**Percements de façades prévus dans le permis de construire
des travaux de la maison Pichat.**

Modifications d’architecture. Pichat- 19-4-2025 - BVABO

Description du projet signé, architecture extérieure

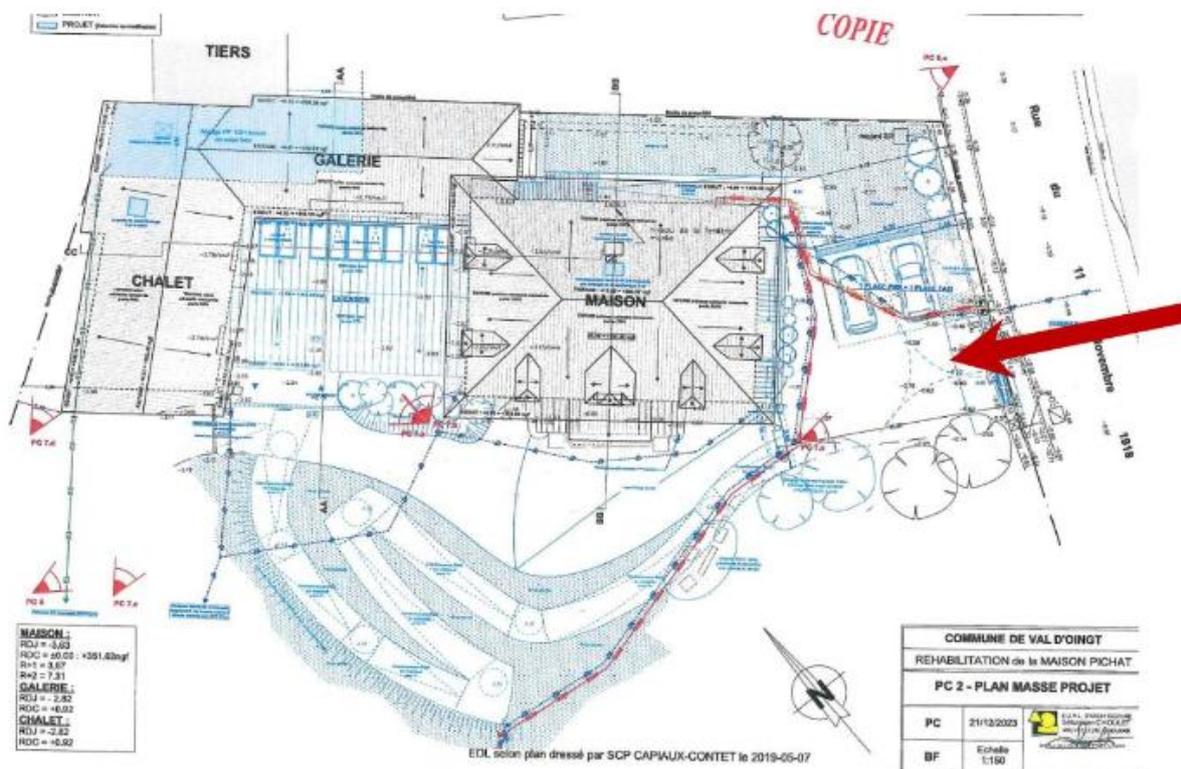
Projet du plan masse figurant dans la demande de permis de construire- architecte M. Choulet. Voir les cheminements extérieurs complexes. Les utilisateurs de la médiathèque seront les seuls à entrer par la gauche du bâtiment dans le parc en suivant ce cheminement long et tortueux vers le chalet. Les utilisateurs des autres services passeront tous par la passerelle de l’entrée sit l’arrière du bâtiment. Il n’y a pas de liaison entre les deux par l’intérieur.
